Reactienota naar aanleiding van concept Nota van Uitgangspunten

Klankbordgroep bijeenkomst Driehoek Noordpolder

Nota van Uitgangspunten

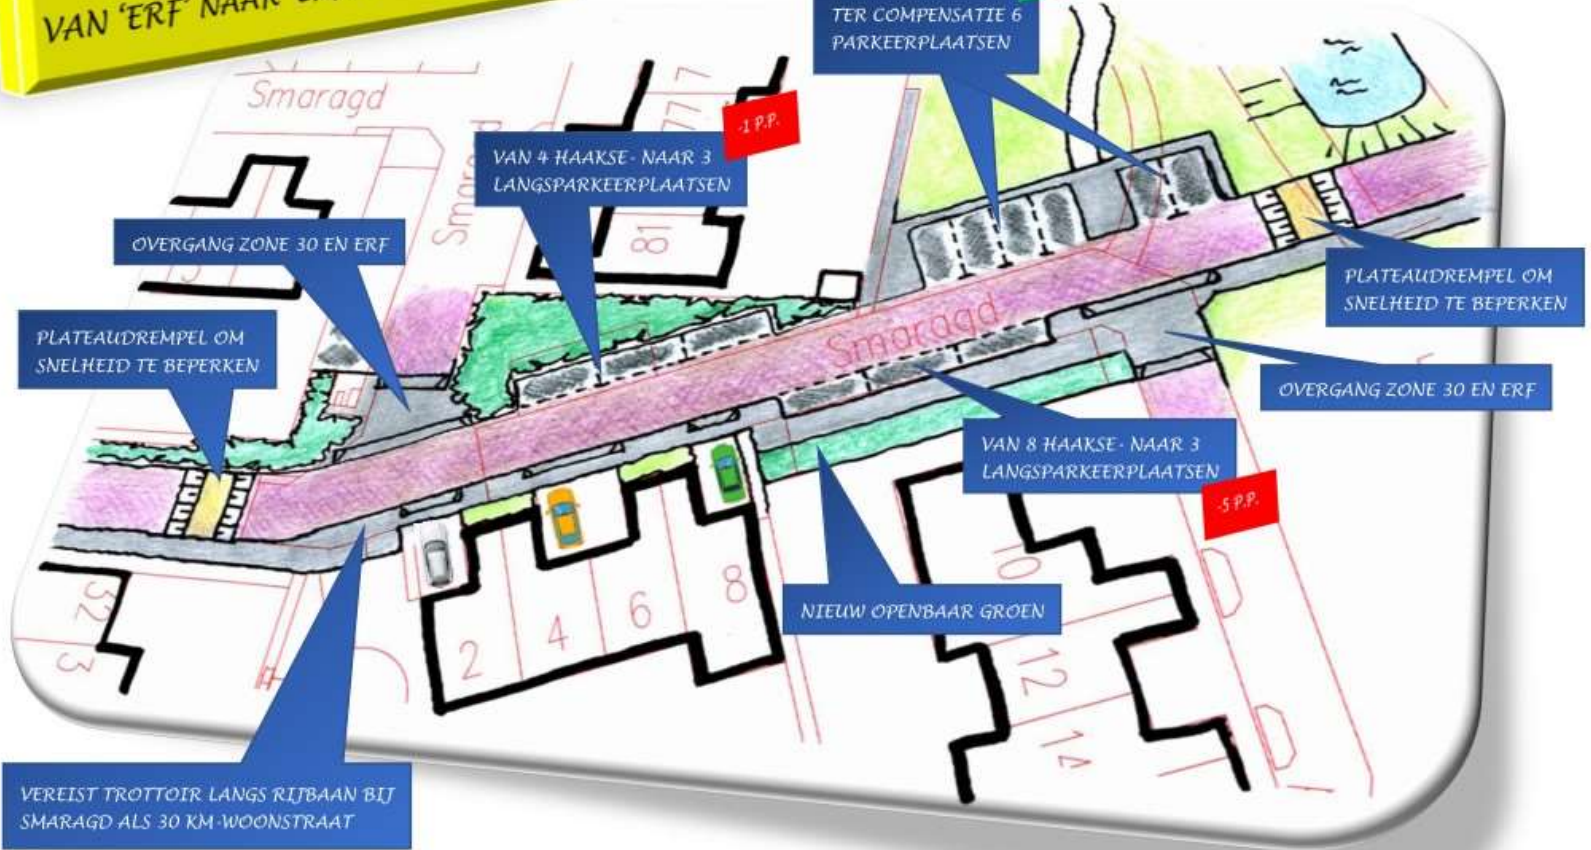
De bomenrij die in de landscheiding staat (aan de oostkant van het plangebied), mag niet gekapt worden om de eventuele appartementsgebouwen aan die kant beter uitzicht te geven over het Annie M.G. Schmidtpark. In de concept NvU (pagina 6) staat namelijk: *'Bebouwing grenzend aan de zijde van het Annie MG Schmidtpark is met de voorzijde gericht op het Annie M.G. Schmidtpark'*. Deze zin scheidt verwarring over de bomenrij. Moet deze wijken voor de nieuwbouw? Een bewoner raadt aan in de NvU te benoemen dat het groen in de landscheiding niet aangetast zal worden, behalve als dit nodig is voor bijvoorbeeld een calamiteitenroute of voor het bouwverkeer.

Deze bomen bevinden zich buiten het plangebied en zijn onderdeel van een doorlopende groenstructuur langs de Landscheiding. Het is nadrukkelijk niet de bedoeling dat deze bomen voor het uitzicht van de nieuwe appartementen gekapt gaan worden.

VERKENNING: VAN 'ERF' NAAR 'ERFTOEGANGSWEG'

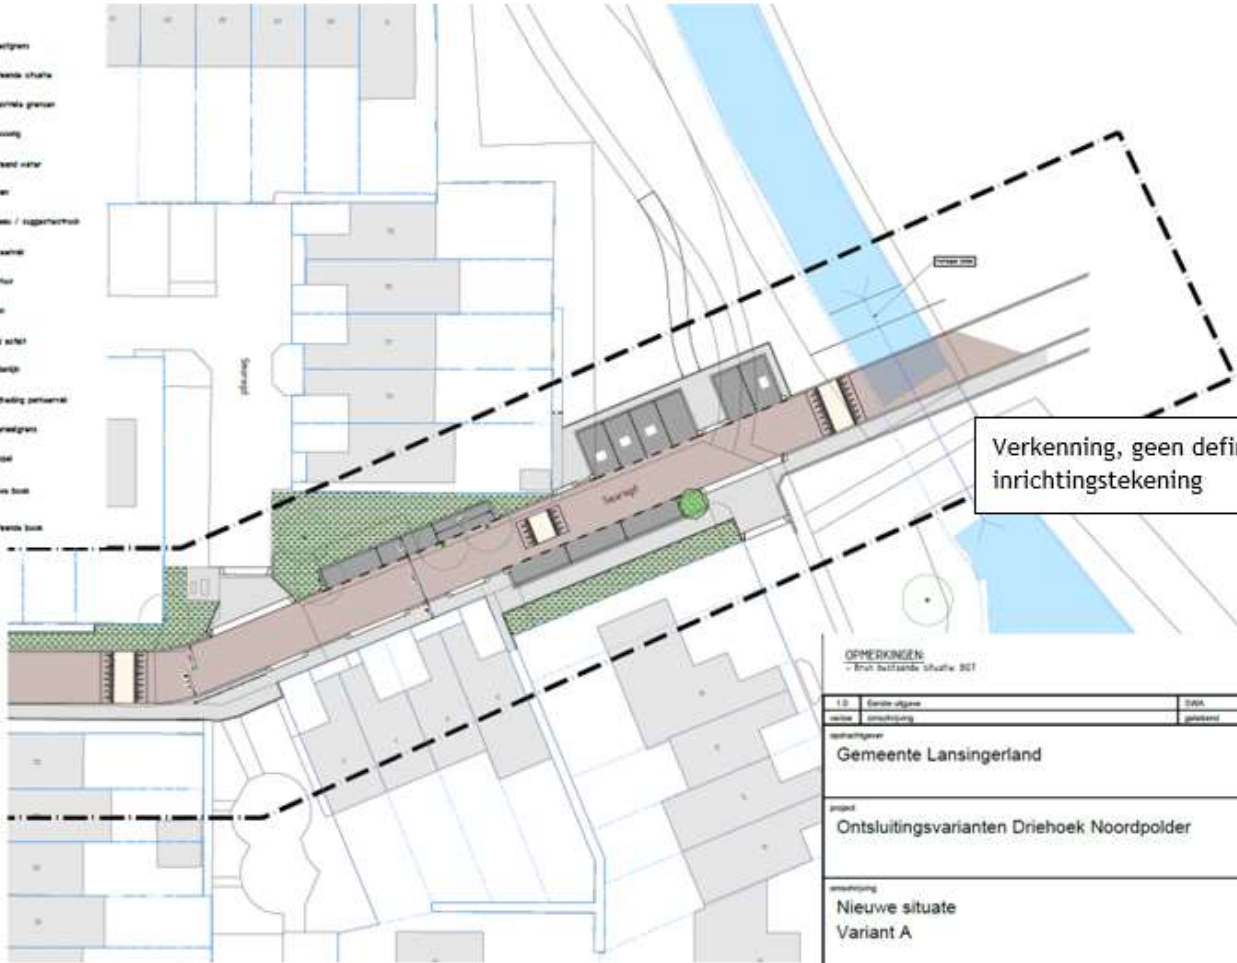
- f. ***Een aantal bewoners hebben zorgen over de herinrichting van het woonerf (Smaragd). Ze twijfelen aan de 5,5 meter die beschikbaar is, en geven aan dat dit zeker ten koste zal moeten gaan van parkeervakken en van groen.***

a. ***Bewoners verwachten dat het grasveld (oranje pijl) ingericht gaat worden voor parkeren en daarmee de haakse parkeervakken daar tegenover gaan verdwijnen.***

- b. Bewoners verwachten dat parkeerplaatsen die verdwijnen alleen elders in de wijk kunnen terugkomen, waardoor dus verder moet worden gelopen naar een parkeerplaats.*
- c. Bewoners verwachten dat niet alle parkeerplaatsen kunnen worden teruggebracht waardoor er minder parkeerplaatsen zijn en de parkeerdruk zal toenemen.*
- d. Bewoners verwachten dat het alleen mogelijk is de Smaragd in te richten voor 30 km ETW als alles van gevel tot gevel gestript wordt.*
- e. Het elektriciteitshuisje (blauwe pijl) zal verplaatst moeten worden.*
- f. Doordat de weg minder bochten zal hebben na herinrichting zal de snelheid toenemen en is de kans op ongelukken groter.*
- g. Er komen meer auto's en er is op sommige plaatsen geen goed overzicht.*
- h. Er moet een goede brede stoep komen voor voetgangers.*

Zoals blijkt uit de verkennende inrichtingsschets (bijlage 2) is het mogelijk een veilige erftoegangsweg te realiseren door de Smaragd. Hiervoor is voldoende ruimte. Het bestaande elektriciteitshuisje hoeft hiervoor niet te wijken. In de verkennende schets wordt ook een mogelijke parkeeroplossing aangedragen, waarbij het aantal parkeerplaatsen gelijk blijft. Zoals onder 2a is beschreven gaat het hier om een verkennende schets. Het is wenselijk om samen met de buurt te kijken naar de meest optimale inrichting.
